改善箇所説明図

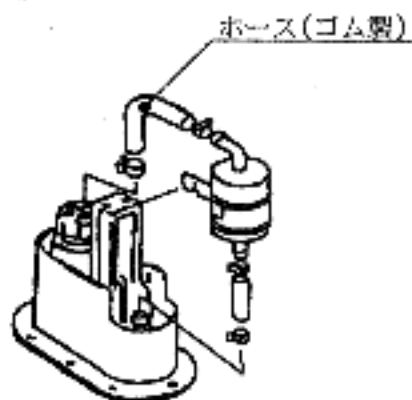
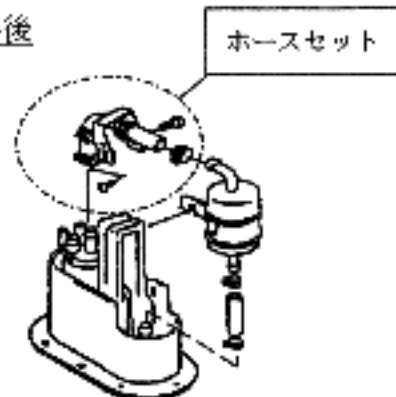
燃料タンク内の燃料ホースにおいて、燃料ポンプの吐出口と燃料フィルタを結ぶホースの形状が不適切なため、最悪の場合当該ホースが抜け、原動機が停止するおそれがある。

全車両、当該ホースを対策品と交換する。
